Sitzungsvorlage Nr. 13/2017Aktenzeichen:
632.6**Gemeinde Weißbach**Datum
14.03.2017

Bauantrag: Geländeauffüllung und Errichtung einer Stützmauer auf dem Grundstück Flst.-Nr. 231, Bergstraße 37, Gemarkung Weißbach

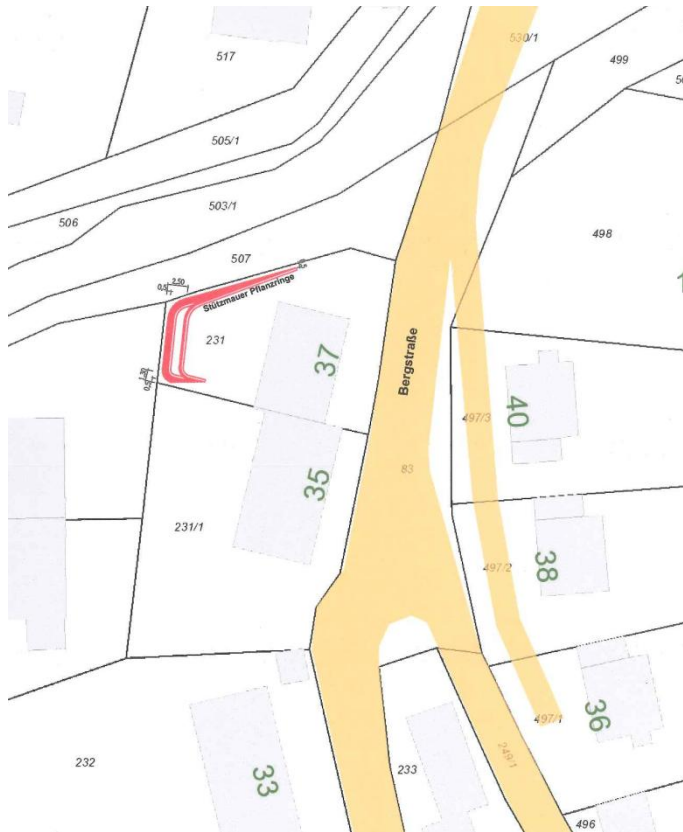
In der irrigen Annahme, dass es sich hierbei um ein verfahrensfreies Vorhaben handle, hat der Antragsteller entlang der nördlichen und der westlichen Seite seines Grundstücks Flst.-Nr. 231 in der Bergstraße 37 in Weißbach eine bis zu 3,35 m hohe Stützmauer aus Pflanzringen errichtet und das dahinter liegende Gelände entsprechend aufgefüllt. Nach Einwendungen eines Angrenzers beantragt er für sein Bauvorhaben nachträglich eine Baugenehmigung und will, um den Grenzabstands-Vorschriften der Landesbauordnung Genüge zu leisten, die südliche Stützmauer so abändern, dass sie in 2,50 m Höhe etwas nach hinten zurück springt.

Die Gemeindeverwaltung findet die wuchtige Stützmauer zwar nicht besonders schön, aber städtebaulich vertretbar. Freilich kann man hierüber aber durchaus geteilter Meinung sein. Letzt endlich könnte sich die Gemeindeverwaltung jedoch vorstellen, der Stützmauer samt Auffüllung das Einvernehmen zu erteilen, sofern die Mauer dauerhaft begrünt wird.

Über die aufgrund der Mauerhöhe notwendige Absturzsicherung enthält das Baugesuch keine Angaben. Insofern kann nicht beurteilt werden, ob sie den Vorgaben des Teilbebauungsplans "Beim Friedhof" entsprechen wird. Allerdings ist zu vermuten, dass die Vorgaben "einfache Holzzäune (Lattenzäune)" oder "bodenständige Sträucher hinter etwa 10 cm hohen Rabattsteinen" sowie "keine Verwendung von Eisen, mit Ausnahme von Drahtgeflecht" aus Sicherheitsgründen eher nicht eingehalten werden können. Deshalb sollte diesbezüglich vorsorglich schon mal einer Befreiung zugestimmt werden. Damit die insgesamt bis zu 3,35 m hohe Stützmauer optisch nicht noch höher wirkt, sollte es sich aber unbedingt um eine offene Einfriedigung handeln, also z.B. nicht um eine Mauer, um Gabionen o.ä..

Unter der Voraussetzung, dass die Stützmauer begrünt wird, wird ihr und der Geländeauffüllung das Einvernehmen erteilt.
Ebenso wird auch einer offenen Absturzsicherung (Einfriedigung) auf der Stützmauerkrone zugestimmt.
